Gemeinde Tellingstedt, vorhabenbezogener Bebauungsplan Nr. 31 "Solarpark Südermühle"

**Abwägung der Stellungnahmen aus der frühzeitigen Behördenbeteiligung (§ 4 Abs. 1 BauGB)
und der frühzeitigen Öffentlichkeitsbeteiligung (§ 3 Abs. 1 BauGB)
gleichzeitig: nach Einschätzung der Gemeinde wesentliche bereits vorliegende
umweltbezogene Stellungnahmen gemäß § 3 Abs. 2 BauGB**

Stand: 10.03.2026

Anlage: Auszug aus Bestandsdokumentation

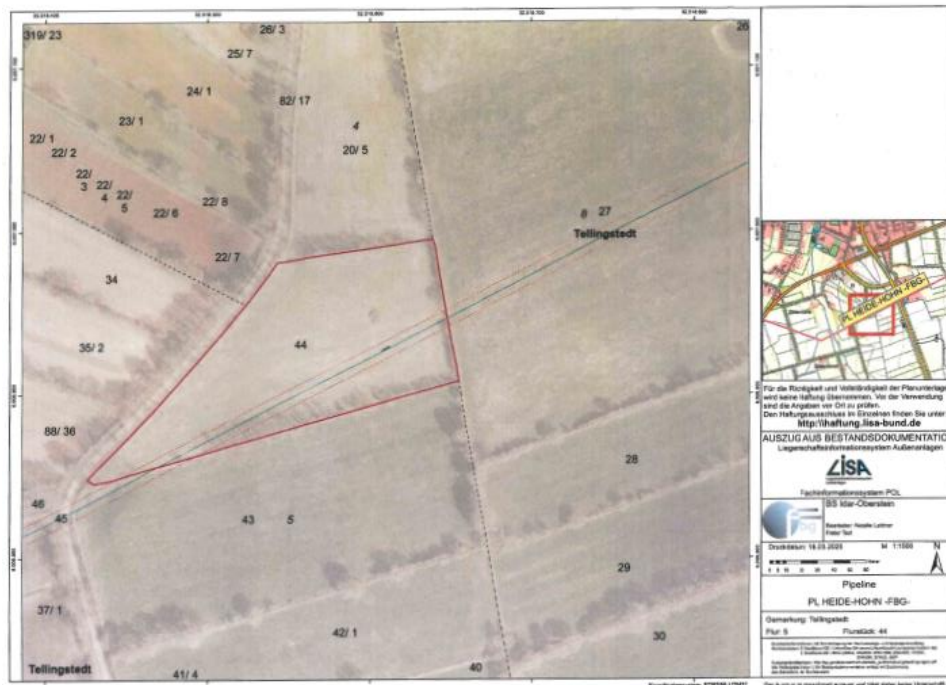
Der große Trassenverlauf der Produktenfernleitung ist bereits in Ihren Planunterlagen dargestellt, für eine erste Übersicht und Beachtung bei Ihren weiteren Planungen haben wir einen Lageplan beigelegt.

Da Abweichungen zwischen Plandarstellung und tatsächlicher Lage der Produktenfernleitung nicht auszuschließen sind, ist diese Eintragung nicht bindend für den tatsächlichen Verlauf der Leitungstrasse und kann nur zur Übersicht für die weitere Bearbeitung des Planvorhabens genutzt werden.

Kenntnisnahme.

Die Produktenfernleitung Heide – Hohn ist in der B-Plan-Zeichnung dargestellt. Die Leitung sowie ein beidseitiger Schutzbereich von 5,0 m befinden sich im westlichen Teilbereich, allerdings außerhalb der sonstigen Sondergebiete. Im Bereich der Leitung und des Schutzbereiches ist eine Maßnahmenfläche sowie eine Fläche für Geh-, Fahr- und Leitungsrecht (GFL 1) für den Leistungsträger zur Unterhaltung und Durchführung von Instandhaltungsarbeiten festgesetzt.
